**Van:** 5.1,1,1,d kadans.com>  
**Verzonden:** vrijdag 14 april 2023 14:07  
**Aan:** 5.1,1,1,d  
**CC:** 5.1,1,1,d ; 5.1,1,1,d ; 5.1,1,1,d  
**Onderwerp:** AUMC Plus Ultra amsterdam: RE: Bestek tijdelijke situatie kavel E  
**Bijlagen:** BH8145-TE-UO-2421 5.1,1,1 .pdf; BH8145-TE-UO-4421 5.1,1,1 .pdf; BH8145-TE-UO-8421 5.1,1,1 .pdf; Positie tijdelijke rioolberging 13.04.2023.pdf

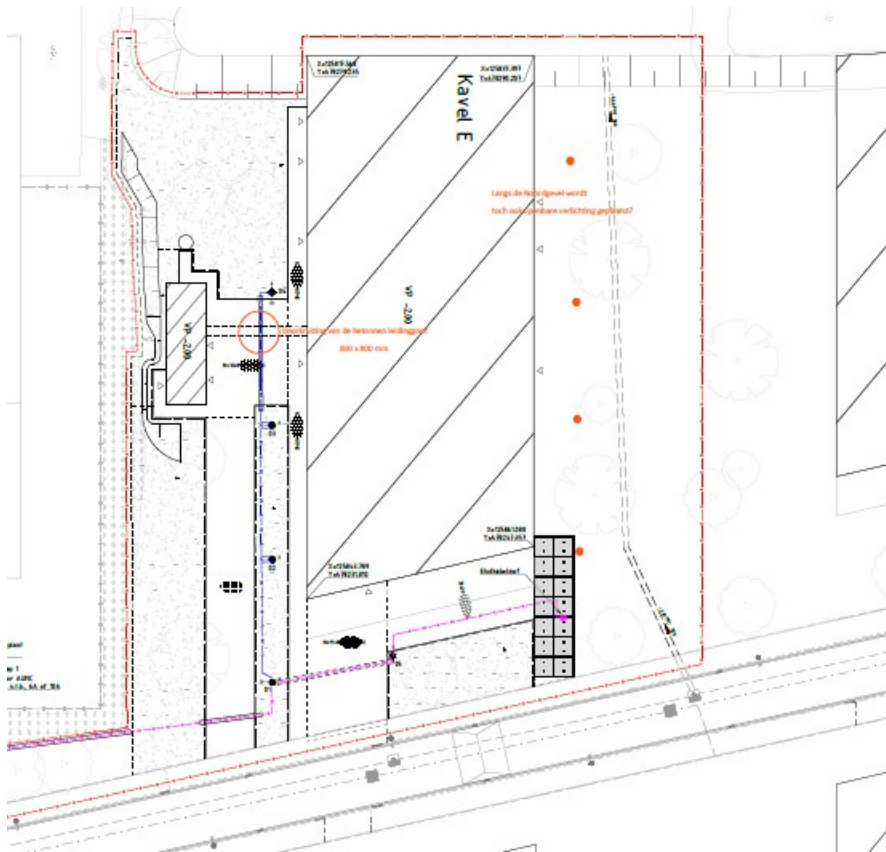
Wij hebben Royal HaskoningDHV gevraagd om het detail van de draingoot langs de gevel te beoordelen op basis van een bestratingsniveau 20-P tegen de gevel.  
De conclusie is dat de goot in bijzondere situaties onvoldoende capaciteit heeft en zal overstromen, met een reële kans op waterschade in het gebouw Plus Ultra.  
Wij hebben Royal HaskoningDHV opdracht gegeven om een alternatief voor de draingoot te ontwerpen in de vorm van een lijngoot.  
Zodra we hier meer informatie over hebben zullen wij dit met AMC/GEM delen.
